四国電力(株)伊方発電所 3号機の安全性に
関する総合的評価
(一次評価) に関する審査書

平成 24 年 3 月 26 日
原子力安全・保安院

図8-8 全交流電源喪失時のプラント冷却シナリオの成立性確認

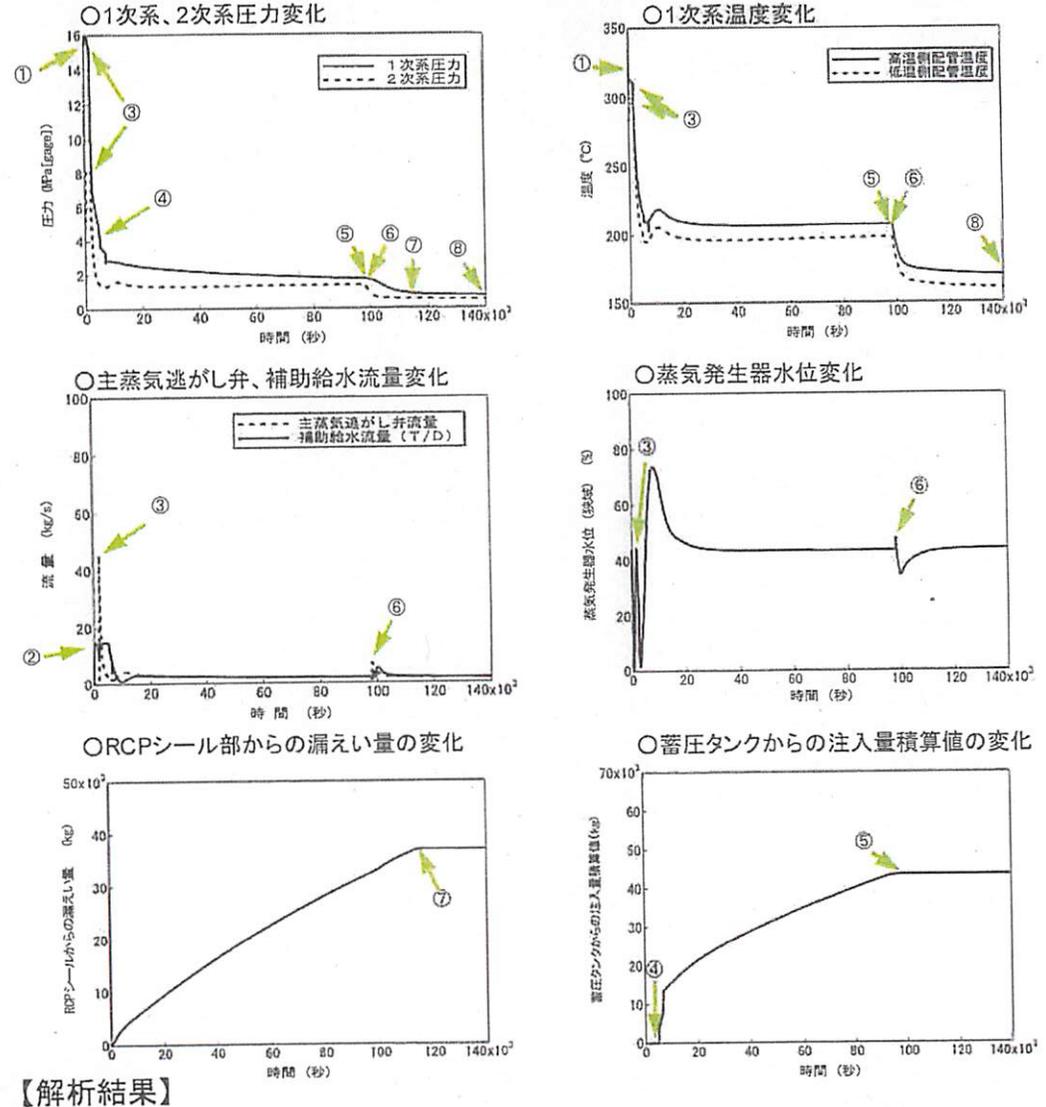
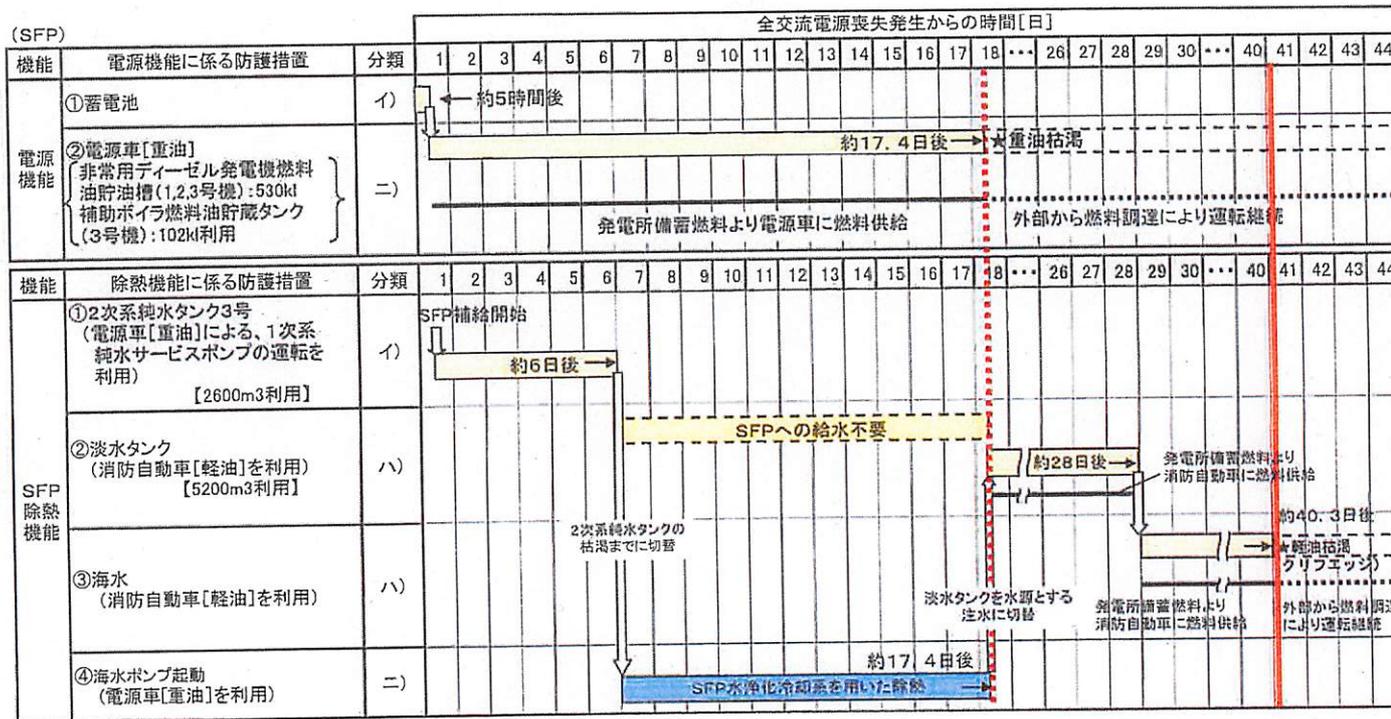
四国電力は、全交流電源喪失時には、タービン動補助給水ポンプの運転及び主蒸気逃がし弁開放による2次系からの冷却により、1次冷却系を約170℃、約0.7MPaまで減温、減圧しプラントを安定させる操作手順を作成しているが、この場合のプラントの挙動について熱流動解析コードRELAP5を用いて解析し、RCPシール部からの漏えい率1.5m³/hを考慮しても、炉心冷却が適切に実施され、操作手順を実現できることを確認したとしている。(図8-8)
